კორექტირებული ზონები

მრავალბინიანი საცხოვრებელი სახლი ყაზბეგის 34-ში

ავტოფარეხის სართული

+29.70 ნიშნული

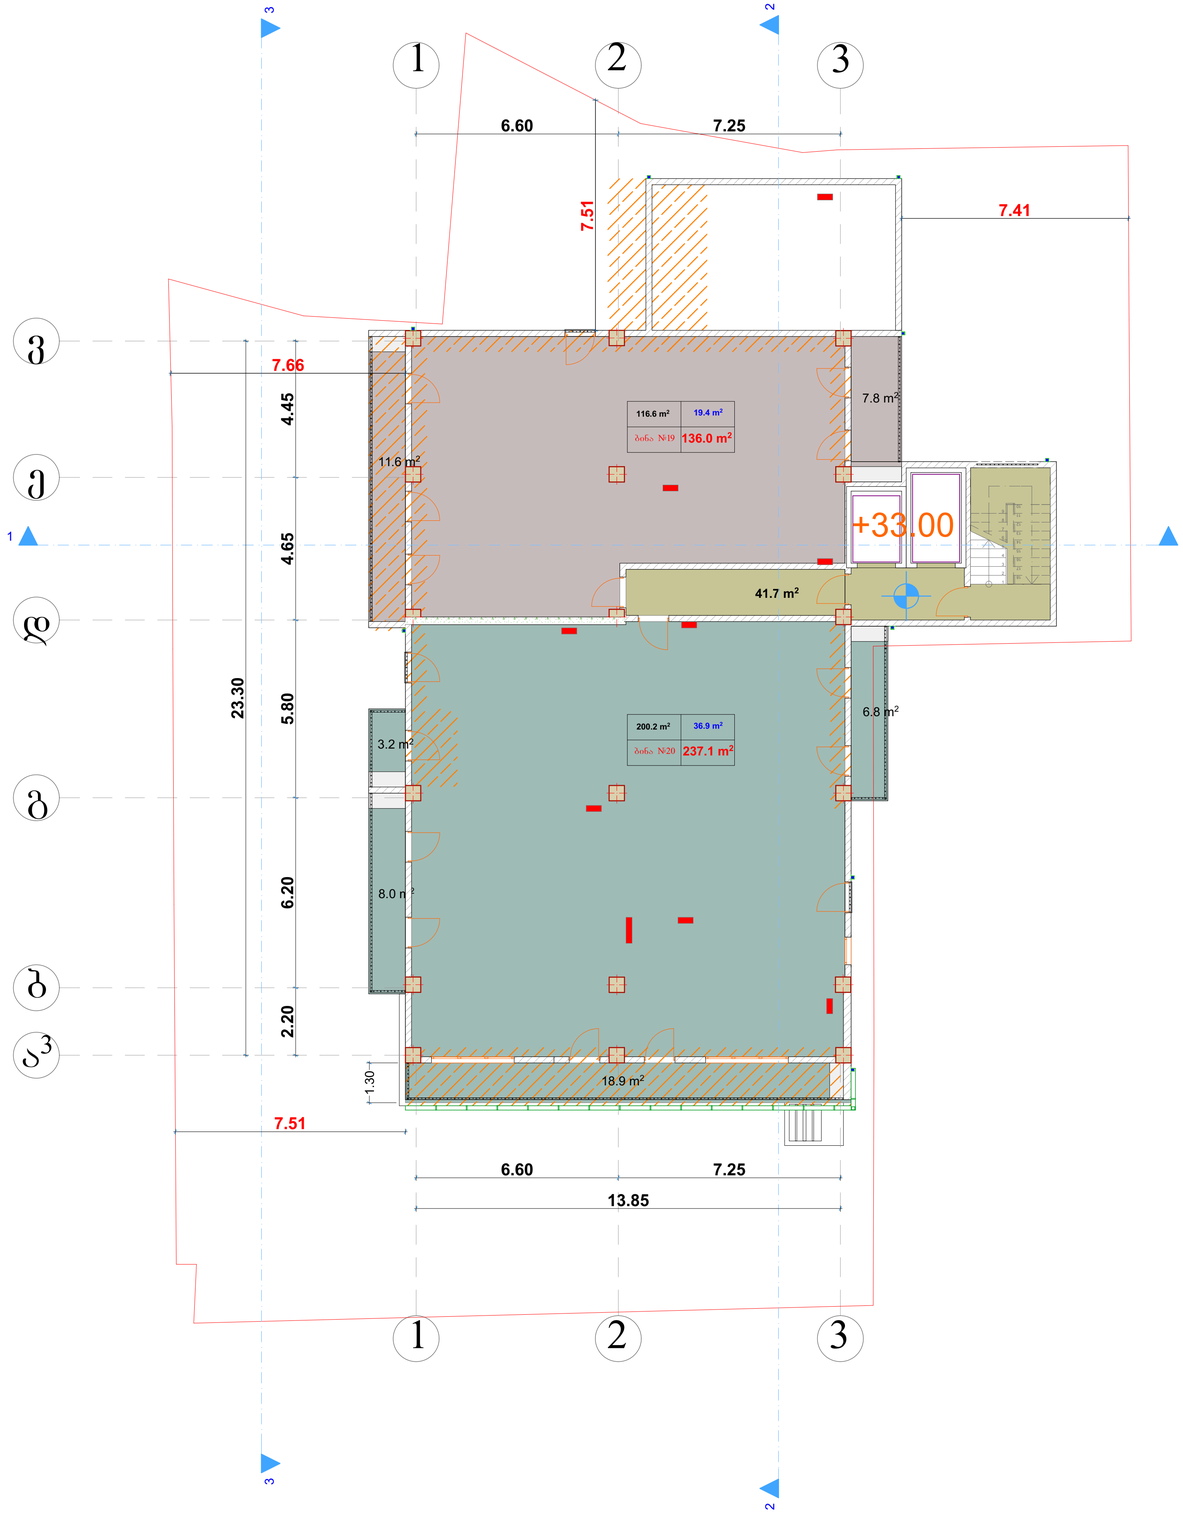
კორექტირებული ზონები
+29.70 ნიშნულზე კორექტირდა მალეს შორის მანძილი. ზ-ე ღერძებში შეიცვალა აივნის ზომა და მასზე გამომავალი სარკმელი ჩაანაცვლა კარმა. ვ-დ ღერძებში 2 კარის მაგივრად განხდა 3 ერთფრთიანი კარი. გაერთიანდა აივნები. დ-ე ღერძებში შიდა აივანი ჩაანაცვლა ერთმა ფრანგულმა აივანმა, ხოლო მეორე გარდაიქმნა გარე აივნად. გ-ბ ღერძებში მდებარე აივანი არ შეცვლილა. ბ-ა² ღერძებში მდებარე ფასადის კედელი გახდა ერთგვაროვანი, ხოლო ვიტრაჟი გაუქმდა. 1-3 ღერძებში შეიცვალა კარისა და ვიტრაჟების განლაგება, ასვე კედლის კონფიგურაცია.
შეიცვალა გ-დ ღერძებში მდებარე აივანზე გამომავალი დიობი. ე-ვ ღერძებში მდებარე დიობი ჩაანაცვლა ორმა ერთფრთიანმა კარმა. ვ-ზ ღერძებში დავიწროვდა მალის სიგანე და შეიცვალა კარების კონფიგურაცია.

+33.00 ნიშნული

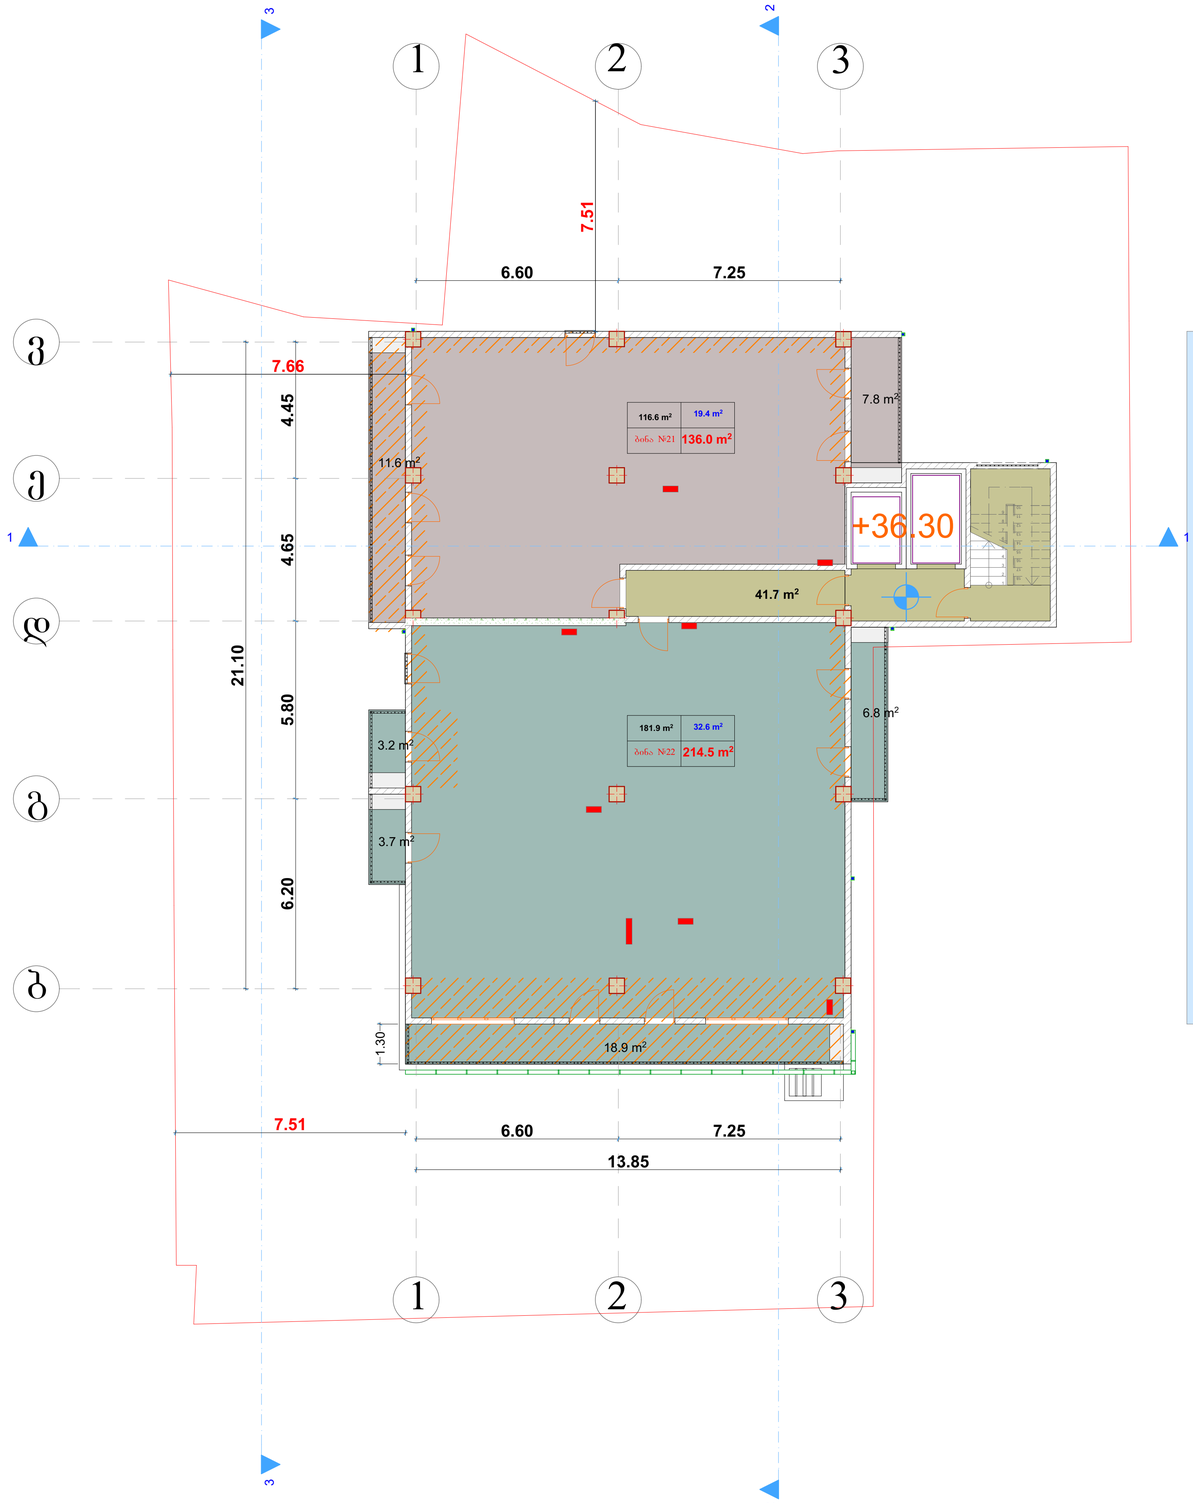
+29,70 ნიშნულზე კორექტირდა მალეგს შორის მანძილი. ზ-ე ღერძებში შეიცვალა აივნის ზომა და მასზე გამომავალი სარკმელი ჩაანაცვლა კარმა. გ-დ ღერძებში 2 კარის მაგივრად გაჩნდა 3 ერთფრთიანი კარი, გაერთიანდა აივნები. დ-გ ღერძებში შიდა აივანი ჩაანაცვლა ერთმა ფრანგულმა აივანმა, ხოლო მეორე გარდაიქმნა გარე აივნად. გ-ბ ღერძებში მდებარე აივანი არ შეცვლილა. ბ-ა³ ღერძებში მდებარე ფასადის კედელი გახდა ერთგვაროვანი, ხოლო ვიტრაჟი გაუქმდა. 1-3 ღერძებში შეიცვალა კარისა და ვიტრაჟების განლაგება, ასევე კედლის კონფიგურაცია.
შეიცვალა გ-დ ღერძებში მდებარე აივანზე გამომავალი დიობი. ე-ვ ღერძებში მდებარე დიობი ჩაანაცვლა ორმა ერთფრთიანმა კარმა.

+36.30 ნიშნული

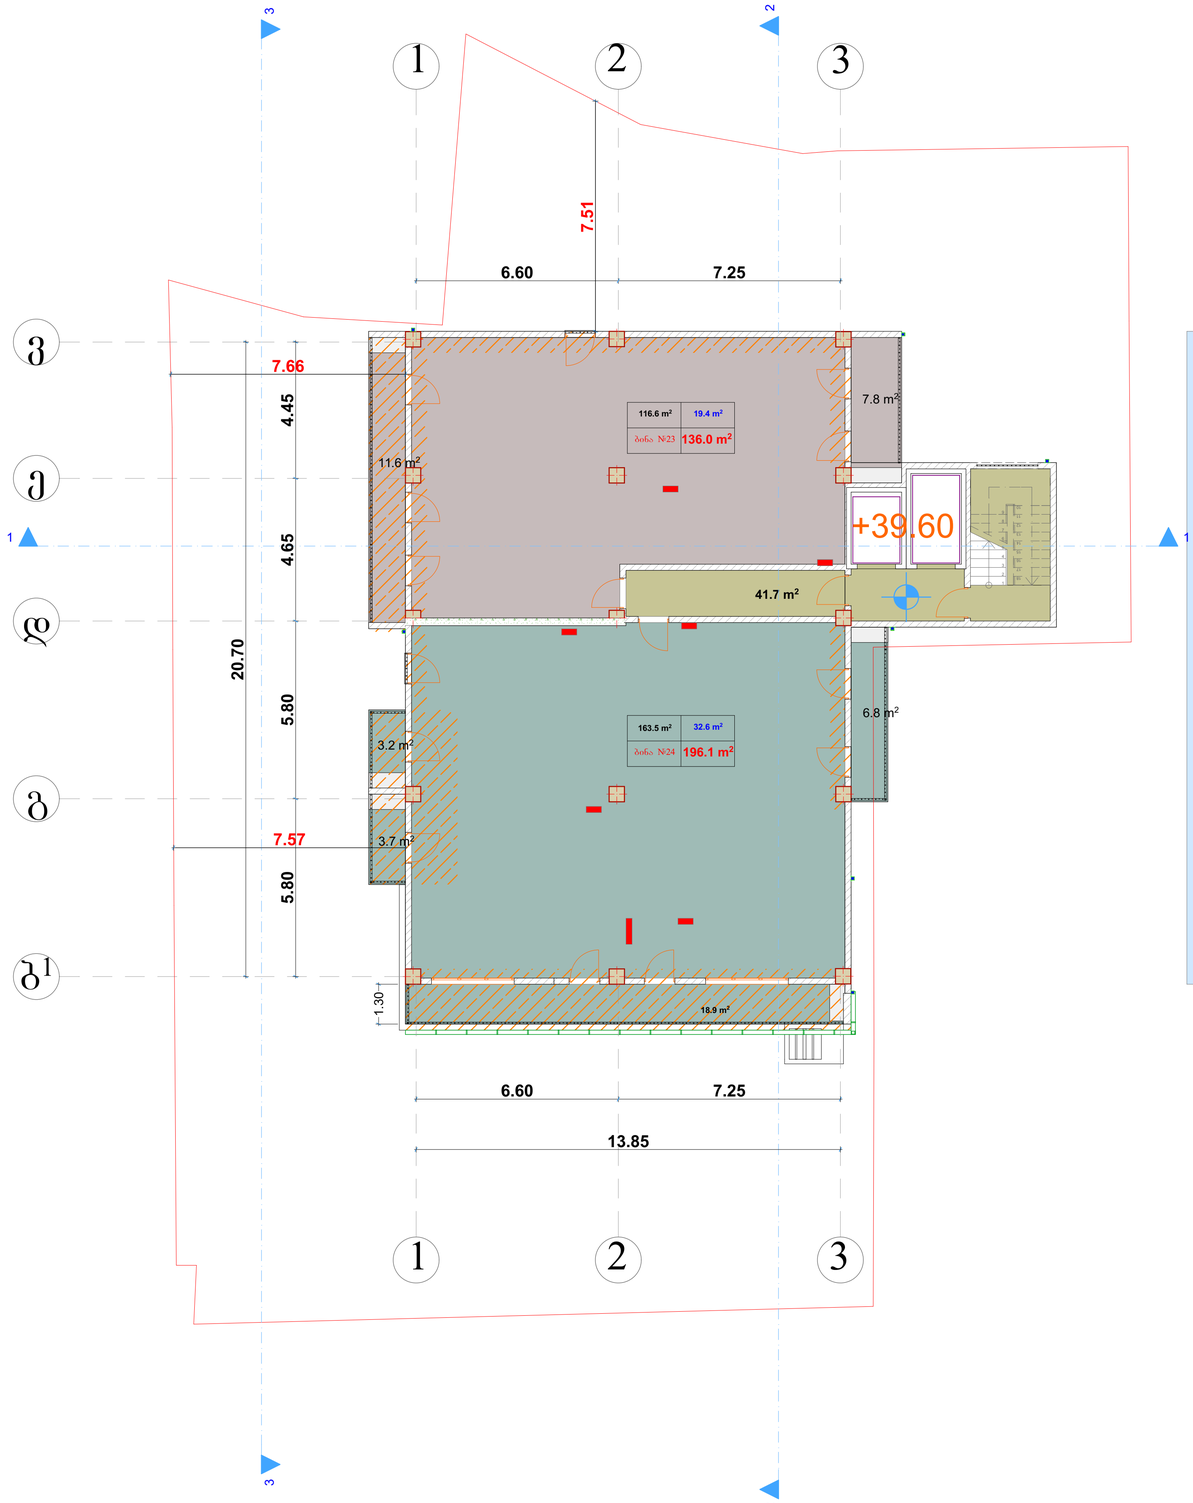
+29,70 ნიშნულზე კორექტირდა მალეგს შორის მანძილი. ზ-ე ღერძებში შეიცვალა აივნის ზომა და მასზე გამომავალი სარკმელი ჩაანაცვლა კარმა. გ-დ ღერძებში 2 კარის მაგივრად გაჩნდა 3 ერთფრთიანი კარი, გაერთიანდა აივნები. დ-გ ღერძებში შიდა აივანი ჩაანაცვლა ერთმა ფრანგულმა აივანმა, ხოლო მეორე გარდაიქმნა გარე აივნად. გ-ბ ღერძებში მდებარე აივანი დაპატარავდა. 1-3 ღერძებში შეიცვალა კარისა და ვიტრაჟების განლაგება, ასევე კედლის კონფიგურაცია. დაპატარავდა ტერასები. შეიცვალა გ-დ ღერძებში მდებარე აივანზე გამომავალი დიობი. ე-ვ ღერძებში მდებარე დიობი ჩაანაცვლა ორმა ერთფრთიანმა კარმა.

+39.60 ნიშნული

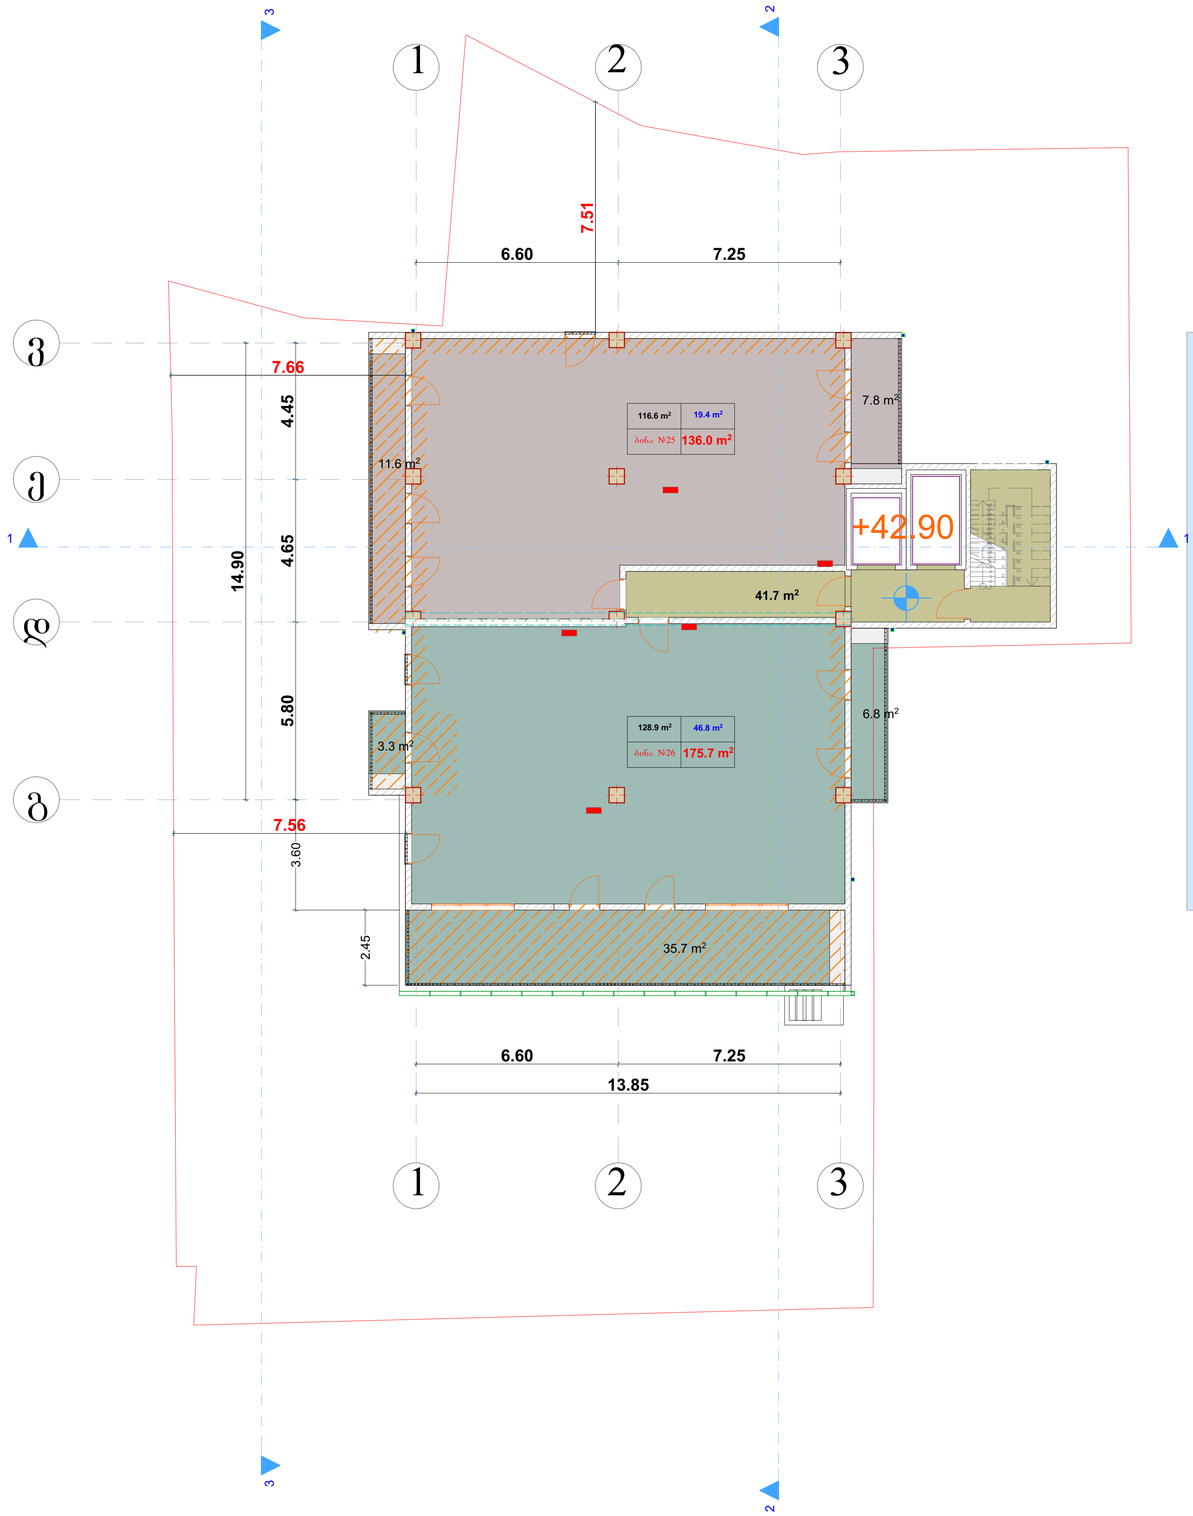
+29,70 ნიშნულზე კორექტირდა მალეგს შორის მანძილი. ზ-გ ღერძებში შეიცვალა აივნის ზომა და მასზე გამომავალი სარკმელი ჩაანაცვლა კარმა. გ-დ ღერძებში 2 კარის მაგივრად გაჩნდა 3 ერთფრთიანი კარი, გაერთიანდა აივნები. დ-გ ღერძებში შიდა აივანი ჩაანაცვლა ერთმა ფრანგულმა აივანმა, ხოლო მეორე გარდაიქმნა გარე აივნად. გ-ბ' ღერძებში მდებარე აივანი დაპატარავდა. 1-3 ღერძებში შეიცვალა კარისა და ვიტრაჟების განლაგება, ასევე კედლის კონფიგურაცია. დაპატარავდა ტერასები. შეიცვალა გ-დ ღერძებში მდებარე აივანზე გამომავალი დიობი. ე-ვ ღერძებში მდებარე დიობი ჩაანაცვლა ორმა ერთფრთიანმა კარმა.

+42.90 ნიშნული

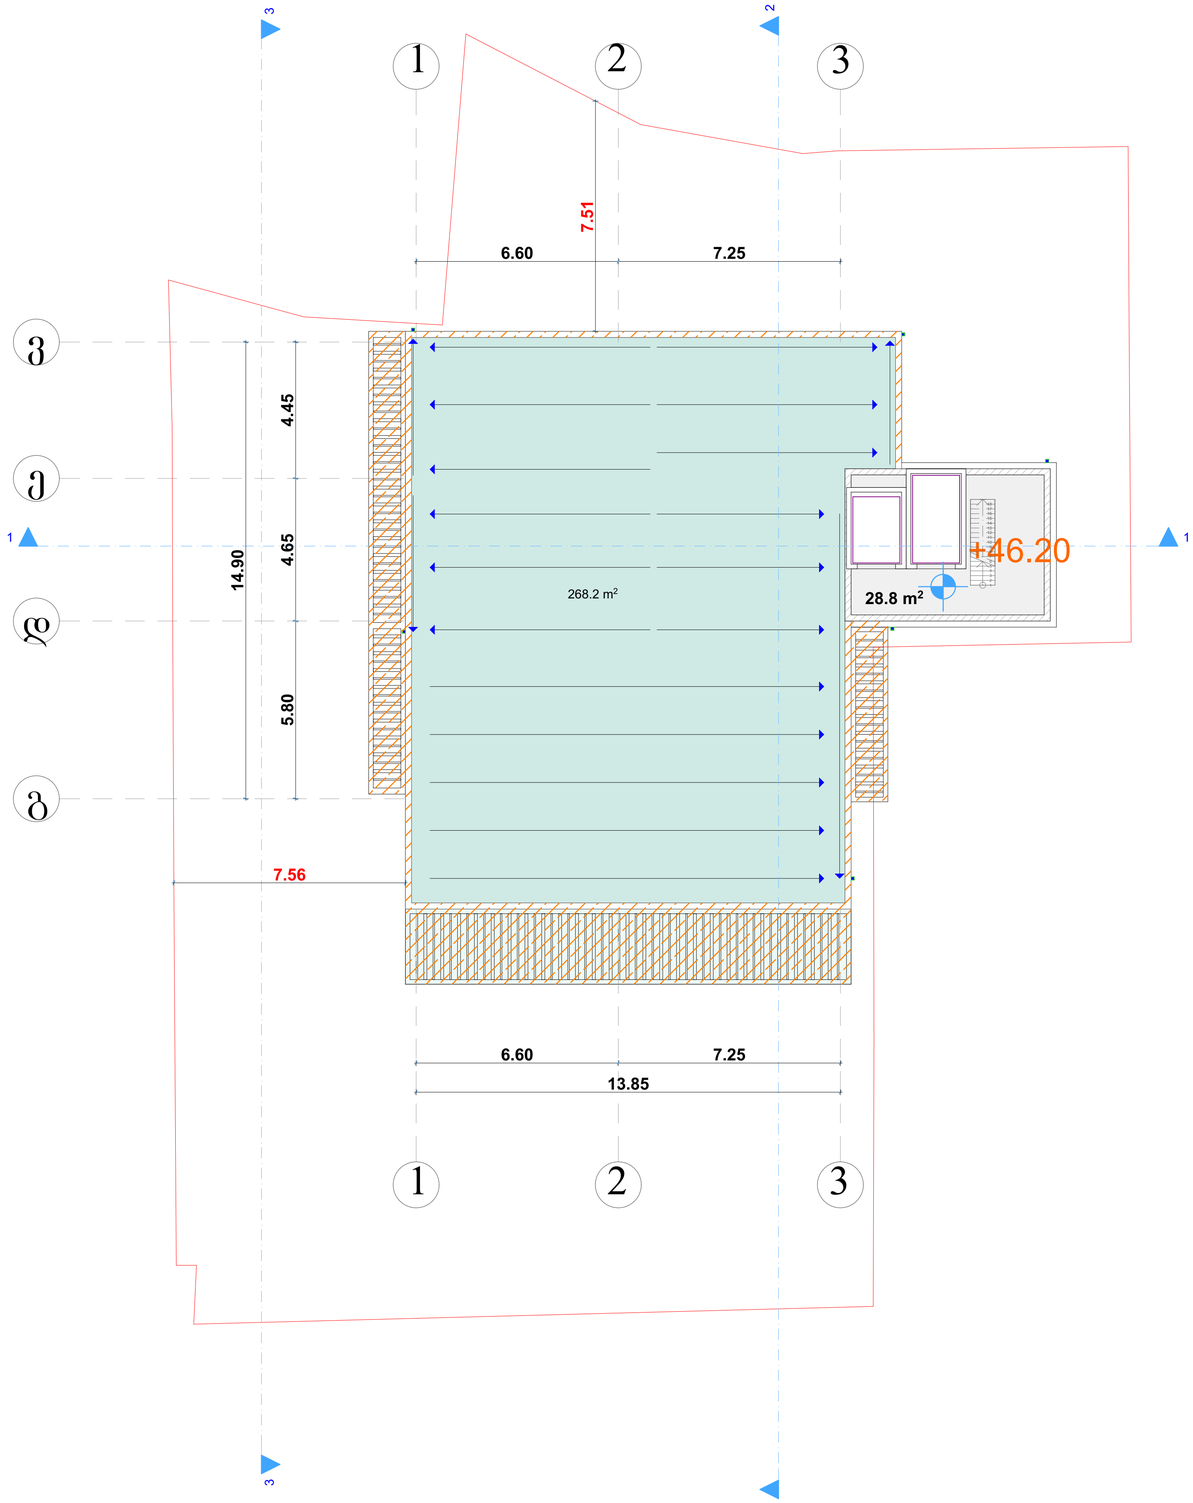
+29,70 ნიშნულზე კორექტირდა მალებს შორის მანძილი. ზ-ე ღერძებში შეიცვალა აივნის ზომა და მასზე გამომავალი სარკმელი ჩაანაცვლა კარმა. გ-დ ღერძებში 2 კარის მაგივრად გაჩნდა 3 ერთფრთიანი კარი, გაერთიანდა აივნები. დ-გ ღერძებში შიდა აივანი ჩაანაცვლა ერთმა ფრანგულმა აივანმა, ხოლო მეორე გარდაიქმნა გარე აივნად. 1-3 ღერძებში შეიცვალა კარისა და ვიტრაჟების განლაგება, ასევე კედლის კონფიგურაცია. დაპატარავდა ტერასები. შეიცვალა გ-დ ღერძებში მდებარე აივანზე გამომავალი დიობი. ე-ვ ღერძებში მდებარე დიობი ჩაანაცვლა ორმა ერთფრთიანმა კარმა.
